ALCALDÍA DE BUCARAMANGA HOJA DE RUTA MODIFICACIONES CONTRACTUALES - ADICIÓN Y/O PRÓRROGA	SEPARADOR DE DOCUMENTO
Código Formato: F-Gj-1140-238,37-059 Versión: 3.0	Fecha Aprobación: Abril-02-2020

ACTA DE MODIFICACIÓN No 2 AL CONTRATO DE OBRA PÚBLICA No 240 DEL 03 DE OCTUBRE DE 2025

PRIMERO: Que, al implantar el proyecto in situ, se observa la necesidad de ejecutar nuevos ítems para dejar en óptimas condiciones de uso por parte de la comunidad la "MODERNIZACIÓN DEL ALUMBRADO PÚBLICO EN LA CALLE 45, ENTRE EL ANILLO VIAL Y LA CARRERA NOVENA; CALLE 61, ENTRE EL PUENTE EL BUENO Y LA PUERTA DEL SOL; ASÍ COMO LA CALLE 105, ENTRE EL PUENTE DE PROVENZA Y EL PUENTE EL BUENO, EN EL MUNICIPIO DE BUCARAMANGA", cuyos precios no están contemplados en el contrato arriba enunciado.

CALLE 45 • VISTA DETALLE

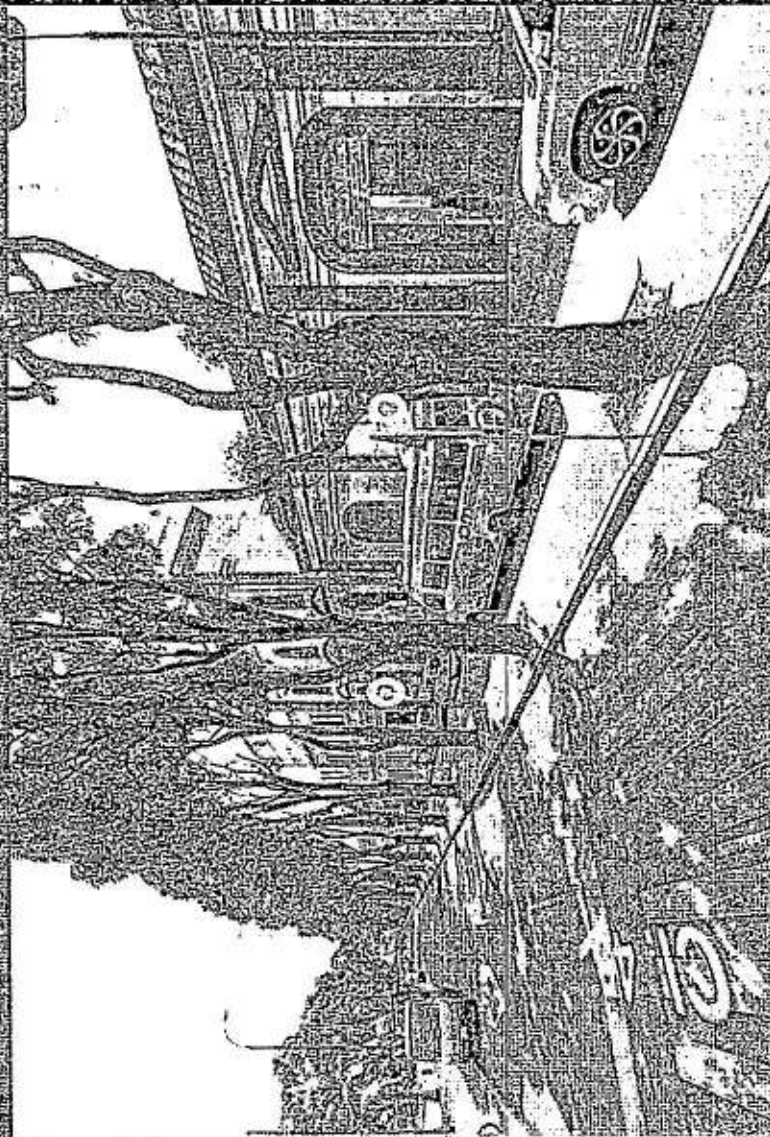
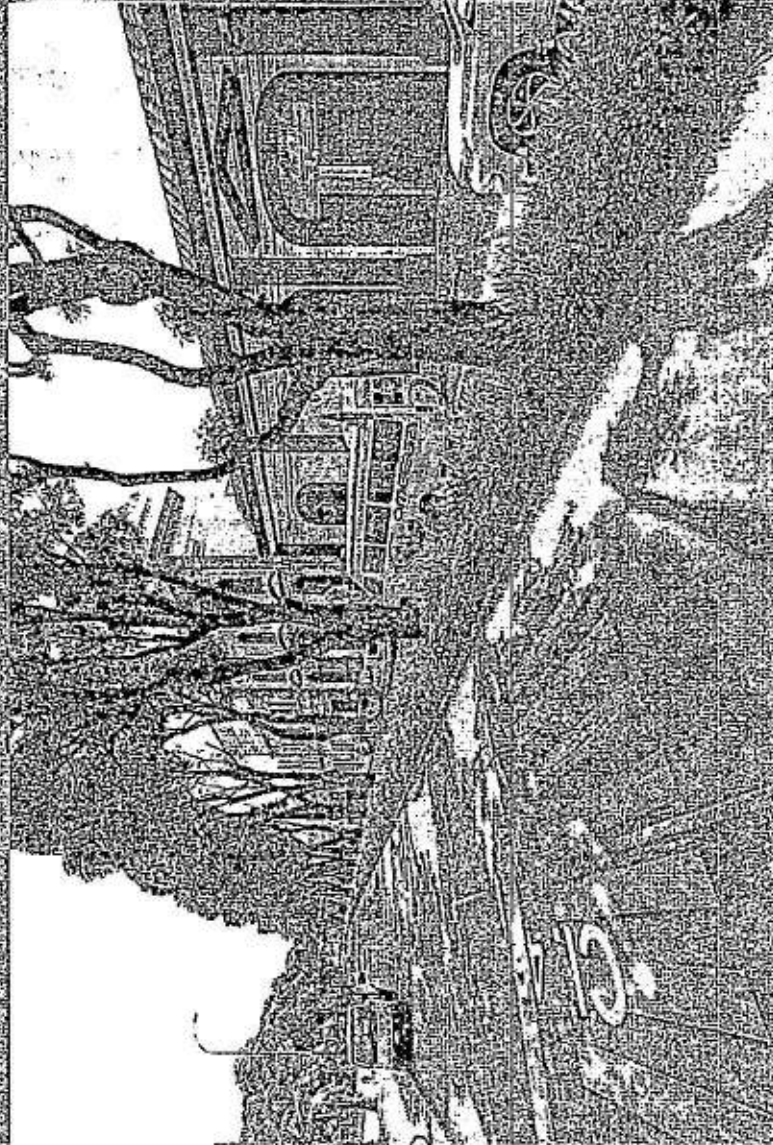
Franja de piso sin vegetación, árboles sin cobertura en el suelo, imagen urbana degradada.

Penisatum / Pasó ornamental y Boton / Anillo general textural y movimiento en primer plano.
Propuesta imagen referencial.

CALLE 105 • ANTES Y DESPUÉS

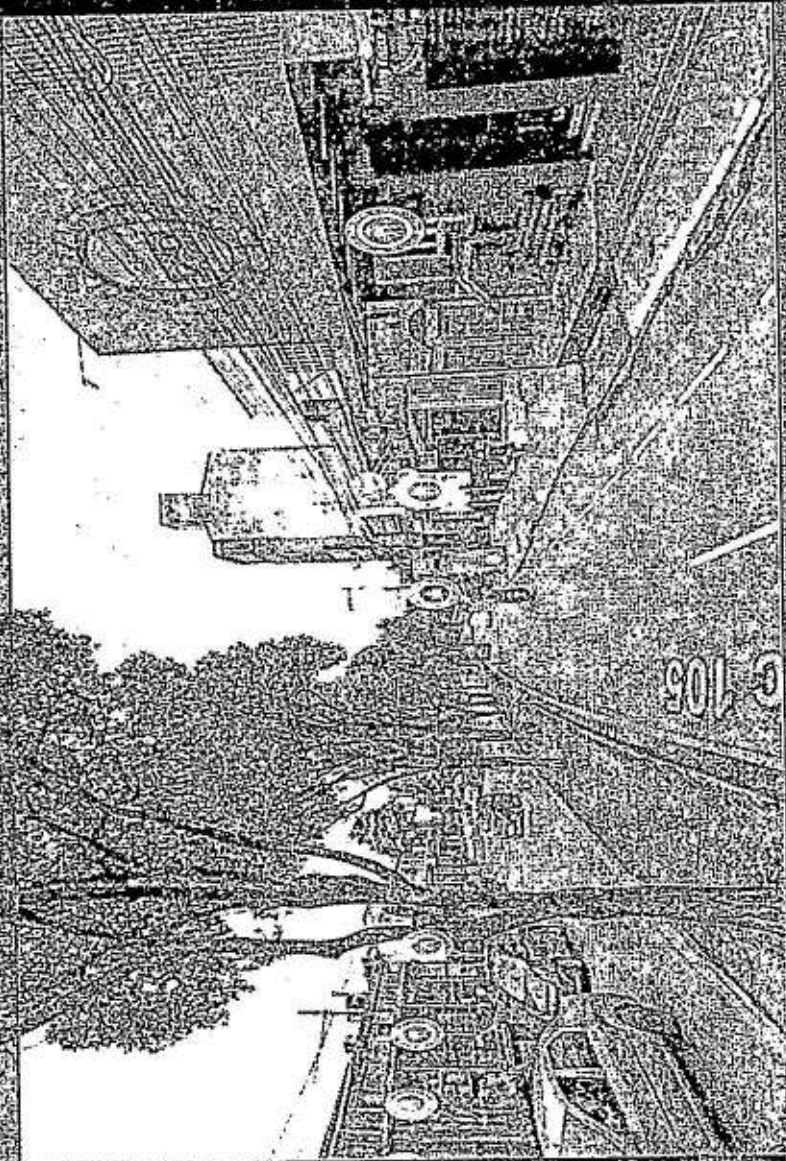
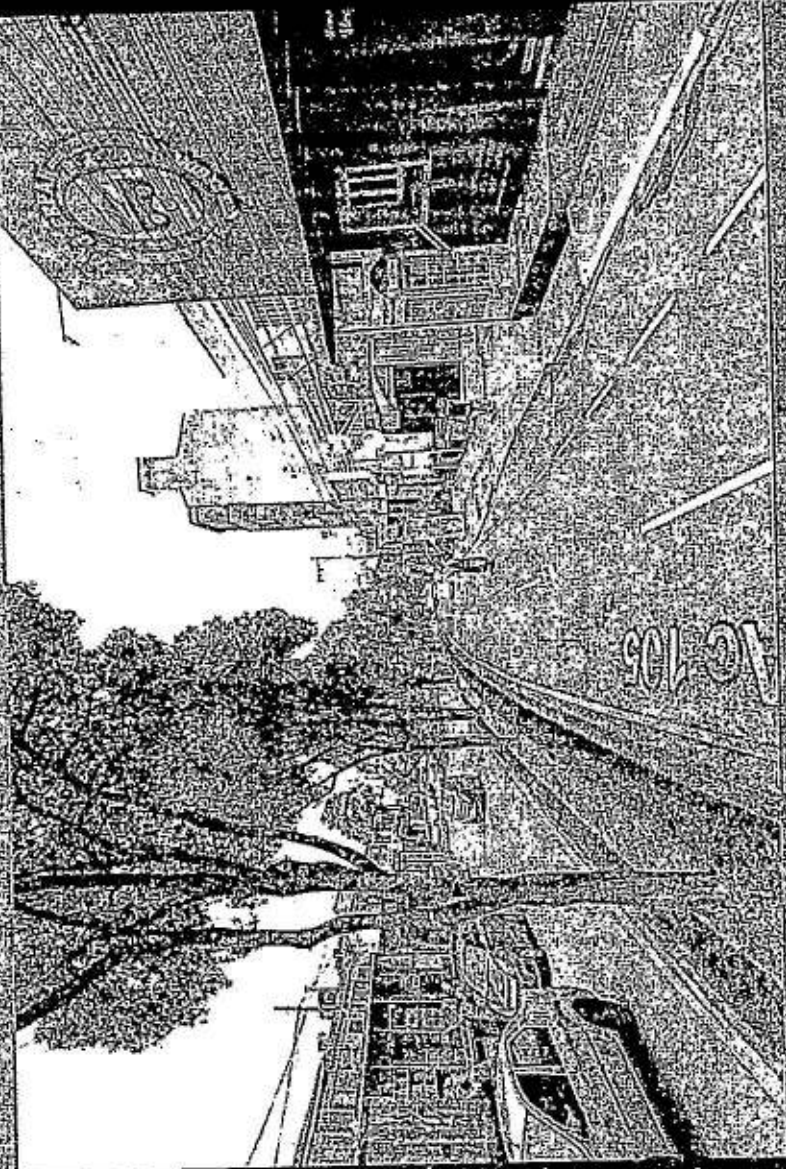
Separador con gusto sin diseño, sin bordura ornamental, imagen vial monotonía y sin impacto visual

Bandas tricolor con Duranta Roja, Botón Amarillo y Chiflera. Separador de alto impacto visual y bajo mantenimiento

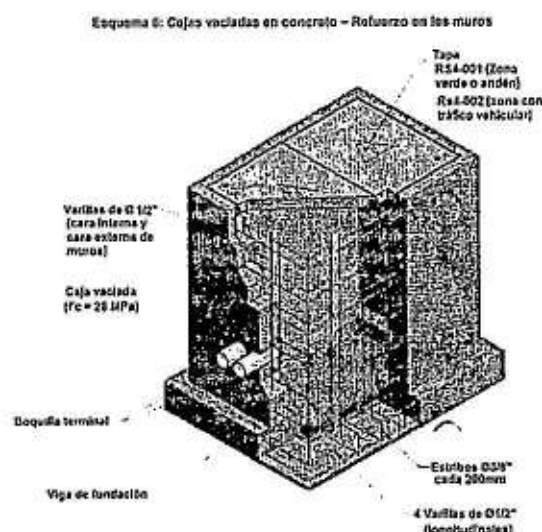
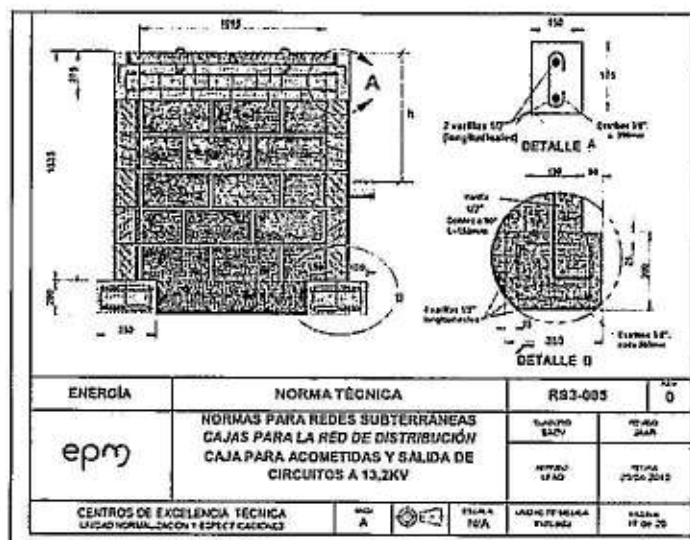
Se detectó una asimetría técnica sustancial en el alcance del "Ítem 5.02: Caja para salida de circuitos de media tensión 13.2 kV tipo RS3-005" del presupuesto oficial, situación que obliga a la estructuración de este ítem no previsto (NP9) para corregir el método constructivo real exigido en los diseños.

El ítem contractual presenta una inconsistencia de fondo: describe textualmente una estructura basada en bloques de mampostería de concreto (0.15 x 0.20 x 0.40 m), pero indexa erróneamente en su matriz de insumos los materiales y rendimientos de una caja vaciada en concreto. Asimismo, en los planos de construcción y la estandarización del operador de red local (Electrificadora de Santander - ESSA S.A. E.S.P., bajo norma RS3-005) determinan de forma taxativa que, para la alternativa de mampostería confinada, las celdas deben ir completamente rellenas con mortero de dosificación 1:4 e integradas estructuralmente con columnas, dovelas de refuerzo, viga de fundación y viga de corona periférica para absorber los empujes laterales del suelo.

Se efectúa la actualización de la actividad conforme a la norma RS3-005 para caja en bloque de concreto, cumpliendo con el proceso constructivo y de calidad establecido por el operador de red ESSA SA. Ver imagen posterior.

Por consiguiente, la tipología constructiva descrita bajo el código NP9 configura la solución de ingeniería necesaria para corregir la ambigüedad del presupuesto original y garantizar el equilibrio económico. Su estructuración responde rigurosamente a la ingeniería de detalle y asegura que la construcción de la infraestructura de media tensión cumpla con los protocolos de calidad y fiscalización técnica exigidos por la ESSA para su posterior recibo y operación sin contingencias contractuales.

Plano de taller poste en fibra de vidrio (PRFV) con acople de brazo metálico doble.

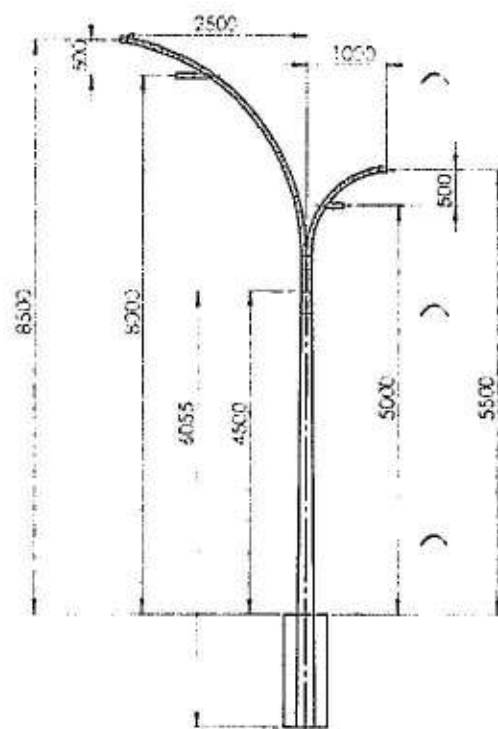
Se precisa que la razón determinante para la sustitución recae en que la solución primigenia en postes de Poliéster Reforzado con Fibra de Vidrio (PRFV) no cuenta a la fecha con un Certificado de Conformidad de Producto (RETIE y RETILAP) expedido para la estructura o ensamble integral (poste + acople + brazo). Las certificaciones presentadas por los fabricantes de PRFV evalúan de manera aislada el fuste del poste, omitiendo el comportamiento electromecánico del acople metálico, las abrazaderas, la tornillería de fijación y el brazo de la luminaria como un sistema unificado.

El presupuesto inicial contempla postes de PRFV que no constituyen una estructura monolítica, requiriendo un acople mecánico independiente para soportar el brazo metálico (sencillo o doble) para el montaje de las luminarias. Al no ser monolítico, el punto de unión (el injerto o acople) representa un punto de falla frágil, dado que, se debe garantizar que la unión y la fijación mecánica (abrazaderas, pernos pasantes o herrajes) soporte el momento de flexión, el peso de las dos luminarias y la fuerza del viento sin fisurar ni desgastar la corona del poste de fibra. Por tanto, no es recomendable realizar adaptaciones "tipo injerto" ni modificaciones mecánicas sobre postes de fibra de vidrio (PRFV), recomendando el uso de postes monolíticos metálicos con el fin de eliminar los puntos de falla mecánica en las uniones de materiales diferentes.

Asimismo, cualquier estructura soporte de alumbrado público debe cumplir de forma estricta con el RETIE y el RETILAP, garantizando certificación de producto y continuidad mecánica. Los proveedores a nivel nacional no cuentan con los certificados de conformidad que avalen el conjunto del poste en PRFV y brazo metálico según los planos de taller del proceso licitatorio. Esto contraviene las disposiciones normativas (cumplimiento de ley) para obtención de certificación plena exigida.

NP25: Construcción de vados y/o rampas peatonales según MEPB.

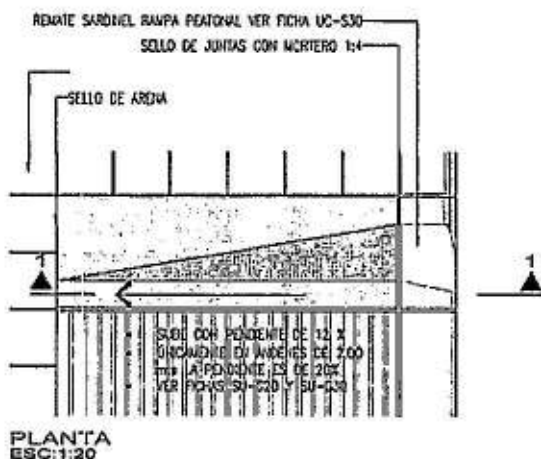
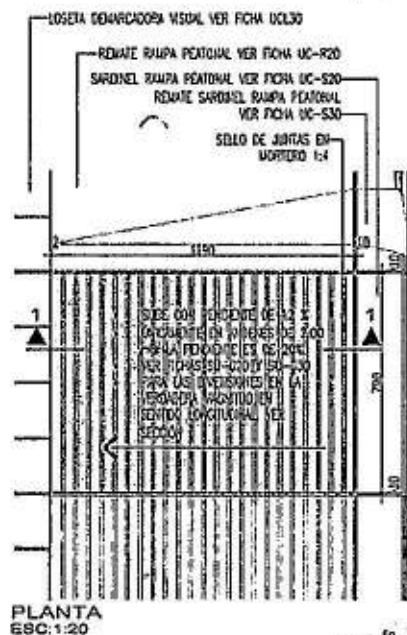
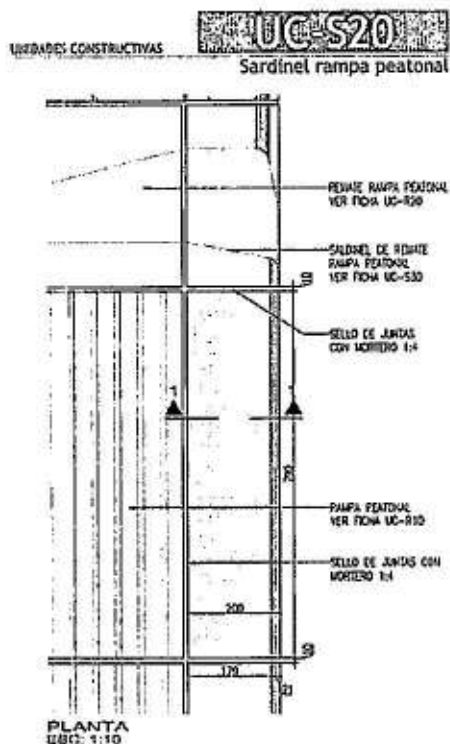
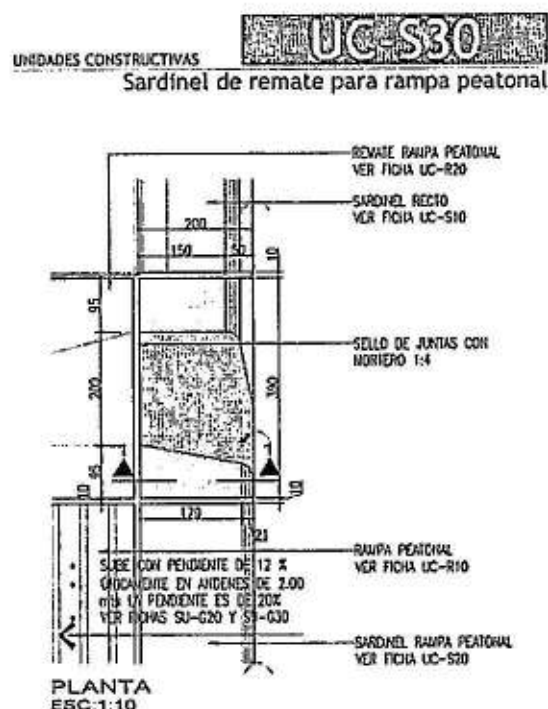
Requerido para garantizar la accesibilidad universal y la continuidad del flujo peatonal en esquinas, intersecciones y cruces semaforizados para personas con movilidad reducida (PMR) y peatones en general.

La inclusión del NP25 (Vados peatonales) constituye una adición contractual imperativa, dado que estas actividades no fueron contempladas en el presupuesto oficial inicial, pero son de carácter obligatorio para dar estricto cumplimiento al Manual de Espacio Público de Bucaramanga (MEPB):

En el MEPB se exigen taxativamente el uso de las siguientes unidades constructivas para vados peatonales:
